Oggetto: **[ID: 11196]** Modifica del Progetto di Realizzazione della Nuova Diga Foranea del Porto di Genova. Ambito Bacino di Sampierdarena - P.3062. Procedimento di Verifica di assoggettabilità a VIA-PNRR Nazionale

Parere a seguito delle integrazioni volontarie presentate in data 26/11/2004 e pubblicate a far data dal 03/12/2024 p.c

OGGETTO: Contributo Arpal VIA STATALE ID11196 - Modifica del Progetto di Realizzazione della Nuova Diga Foranea del Porto di Genova. Ambito Bacino di Sampierdarena - P.3062. Procedimento di Verifica di assoggettabilità a VIA-PNRR.

OGGETTO: [ID: 11196] Modifica del Progetto di Realizzazione della Nuova Diga Foranea del Porto di Genova. Ambito Bacino di Sampierdarena - P.3062. Procedimento di Verifica di assoggettabilità a VIA-PNRR. Riscontro alla richiesta di contributo in merito all'ulteriore trasmissione di elaborati a chiarimento del progetto. Valutazioni relative alla gestione materie dell'opera C del progetto P.2879.

Figura 1.2: Stralcio sezione 3-3 orizzontali litostratigrafiche

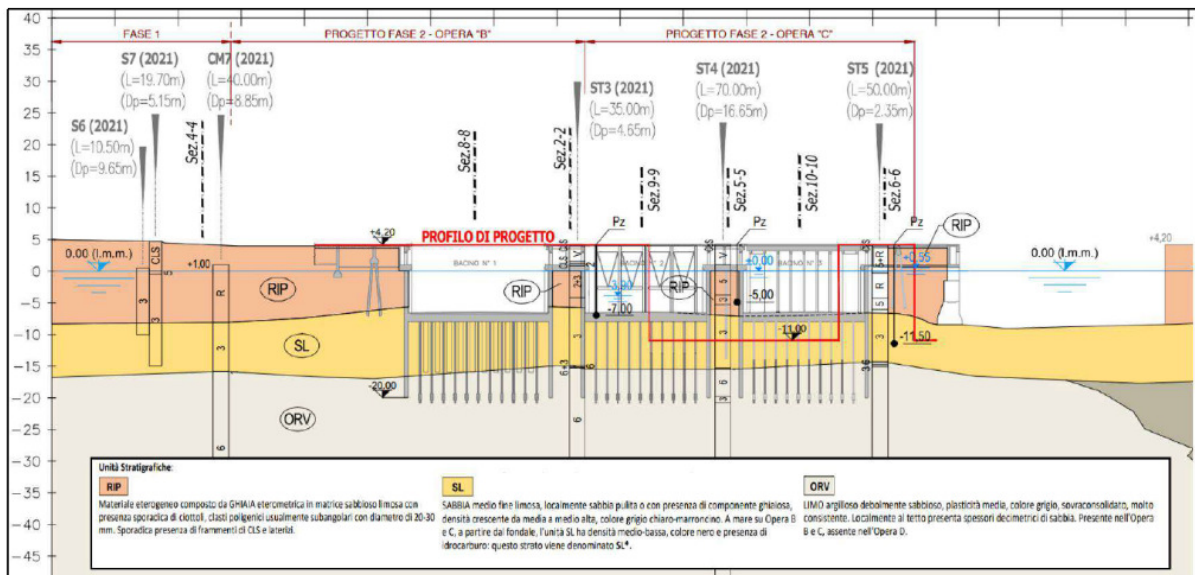
Si noti che la quota di passaggio tra Orizzonte A e Orizzonte B proposta dal proponente (- 8 s.l.m.m.) è cautelativa eccezion fatta per le aree di scavo sotto gli attuali bacini (nei quali è presente, sotto il calcestruzzo della soletta di fondazione, ulteriore materiale di riporto) e nel caso del sondaggio CC12 (in rosso nella tabella di cui alla pagina precedente). Per tali sondaggi il riferimento a quota -8 rispetto al livello medio mare implicherebbe interessare i riporti dell'orizzonte A.

Tale aspetto richiede, a parere dello scrivente Settore, un chiarimento da parte del proponente, così come la scelta di un sistema di riferimento univoco per le quote di progetto.

- Una ricostruzione stratigrafica di dettaglio con riconduzione delle quote per gli scavi a terra al piano campagna; tale ricostruzione stratigrafica dovrebbe permettere di individuare compiutamente le quote di inizio degli scavi i cui materiali sono conformi, previa verifica della loro compatibilità ambientale, per il riutilizzo in qualità di sottoprodotti per il reflimento dei cassoni della diga. Tale quota non può essere univocamente definita, per quanto sopra descritto, a -8 s.l.m.m.;

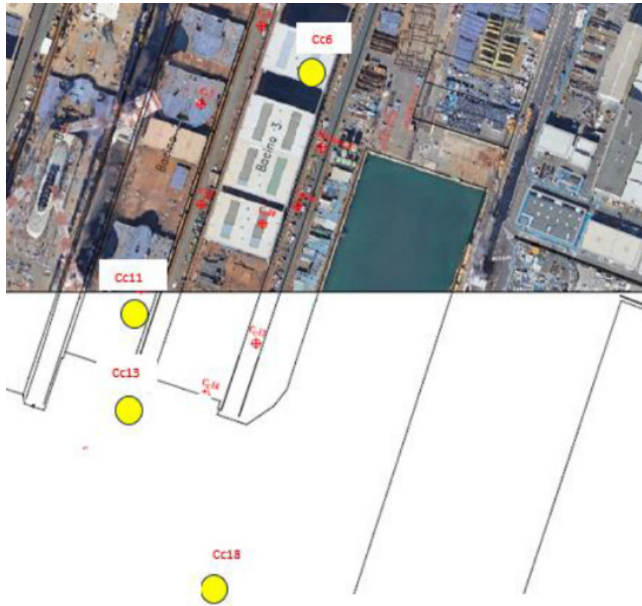
Dalle stratigrafie e dagli esiti analitici infatti, si evince che i campioni per la caratterizzazione ai sensi del DM 173/2016 sono stati denominati con riferimento alla profondità del campione rispetto al piano campagna, mentre per le quote di utilizzo si richiama la quota rispetto al livello medio mare.

Di seguito la planimetria con l'ubicazione dei piezometri rispetto alle aree interessate dall'opera B e dall'opera C del progetto e successivamente, per confronto, i punti in cui sono stati effettuati i sondaggi di caratterizzazione di cui al precedente paragrafo.

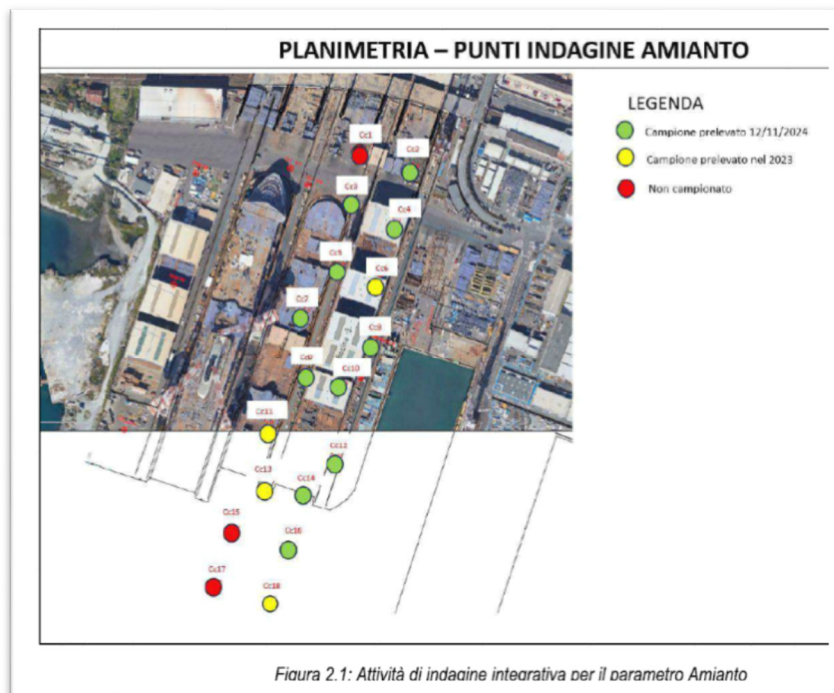
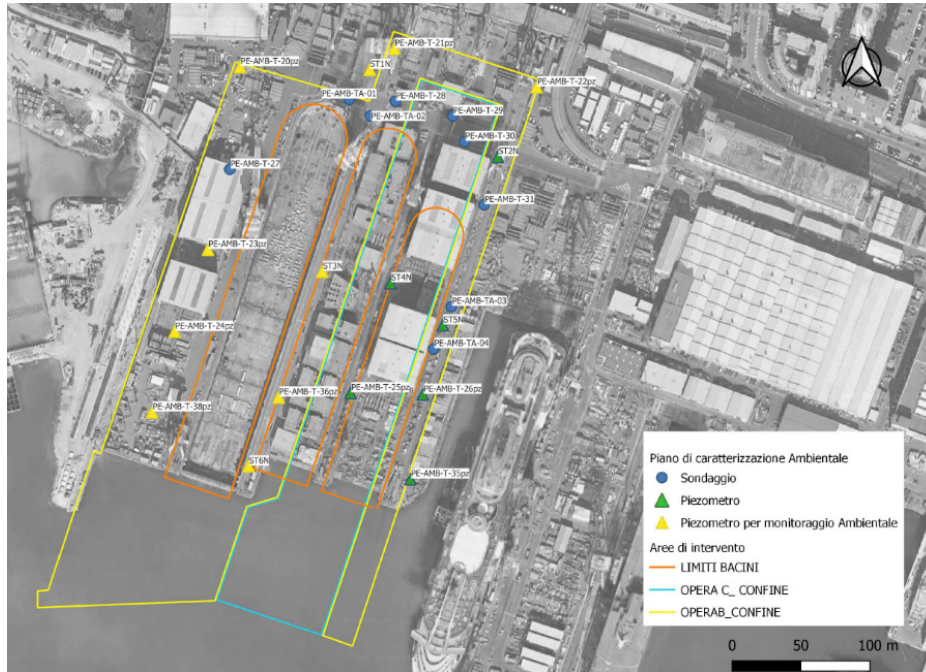
I piezometri hanno una profondità di circa 15-18 m da p.c., alcuni 12 m da p.c. quindi la falda monitorata dai piezometri più profondi è corrispondente anche a quella che satura l'orizzonte B. Alcuni piezometri sono stati inseriti nella rete di monitoraggio prevista dal PMA per la componente acque sotterranee.

- l'elaborazione di un quadro riassuntivo della situazione della falda interessata dal procedimento ex art. 242 del d.lgs. 152/06 con aggiornamento dei dati alla campagna di settembre 2024;
